平成19年11月29日
交通政策審議会
第27回港湾分科会

資料3-5

新潟港港湾計画～一部変更～

港湾計画変更の概要

東港区西ふ頭地区において

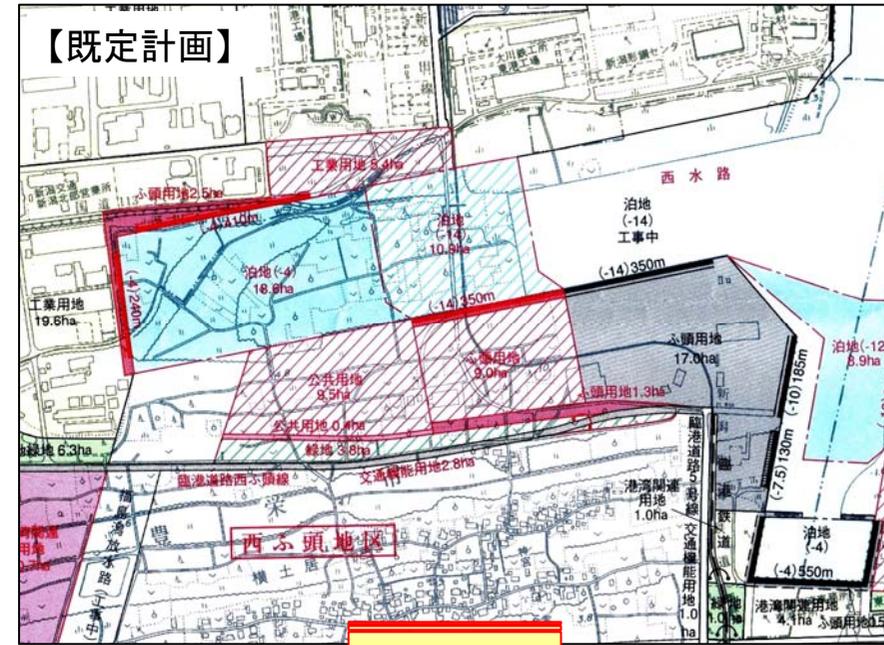
- 水深14m岸壁を水深12m岸壁2バースに変更
- 埠頭用地(コンテナヤード)の拡大

- 水深12m 岸壁2バース 延長500m
うち1バース 耐震強化岸壁
- 水深12m 航路・泊地 16ha
- 埠頭用地 20ha
